NOTĂ DE ATENȚIONARE URGENTĂ privind siguranța la locul de utilizare

Sistemele Philips Allura Xper R7.6- R8.1

Întârzierea instalării kitului de prelungire a duratei de viață (LTE, Lifetime Extension) în sistemele Allura Xper R7.6-R8.1 poate duce la ruperea șurubului de fixare a motorului elicei și la ruperea șurubului de blocare a tubului de raze X.

Data: 11 noiembrie 2024

Figura 1: Șurubul de fixare a transmisiei elicei brațului C de raze X

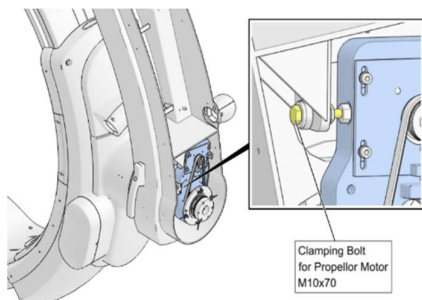
Philips a identificat posibile probleme de siguranță în cazul instalării întârziate a kitului LTE pentru sistemele Allura R7.6-R8.1 care depășesc 10 ani de funcționare. Kitul include un șurub de fixare a motorului elicei (consultați Figura 1) și șurubul de blocare a tubului de raze X (consultați Figura 2). Dacă unul dintre aceste șuruburi se rupe, o parte a sistemului nu va funcționa conform așteptărilor.

Dacă instalarea kitului LTE este întârziată, se poate anticipa ruperea șurubului de fixare a motorului elicei și/sau a șurubului de blocare a tubului de raze X. Dacă această situație apare,

- Șurubul rupt de fixare a motorului elicei poate cauza mișcări neregulate ale brațului C și poate intra în coliziune cu pacienții sau cu alte persoane (consultați Figura 3). Aceste mișcări neechilibrate pot determina, de asemenea, sistemul să detecteze în mod fals o coliziune, blocând astfel mișcările brațului C motorizat.
- Șurubul rupt de blocare a tubului de raze X poate cauza ca tubul să lovească capacul, cauzând zgomot neașteptat și apariția unei zone negre (maxim 25%) pe imaginea radiologică. În

Philips va contacta toți clienții afectați pentru a programa o vizită a inginerului de service pe teren pentru instalarea unui kit de prelungire a duratei de viață (referință FCO72200598). La data prezentei scrisoari de atenționare urgente privind siguranța la locul de utilizare, Philips estimează că soluția va fi disponibilă cel târziu în T1 2025.

Figura 2: Șurubul de blocare a tubului

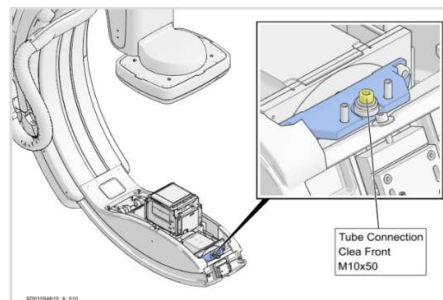
Un șurub rupt de blocare a tubului de raze X ar putea provoca apariția unei zone negre pe imaginea radiologică, care poate ascunde zona de interes. Acest lucru poate necesita repetarea imagisticii (până la 1 sau 2 imagini radiologice sau scanări 3D suplimentare), ceea ce duce la o expunere suplimentară la radiații. Cu toate acestea, nu este de așteptat ca această radiație suplimentară să depășească pragurile pentru reacțiile tisulare stabilite de Comisia Internațională pentru protecție radiologică (ICRP, International Commission on Radiological Protection) pentru riscul de îmbolnăvire sau rănire.
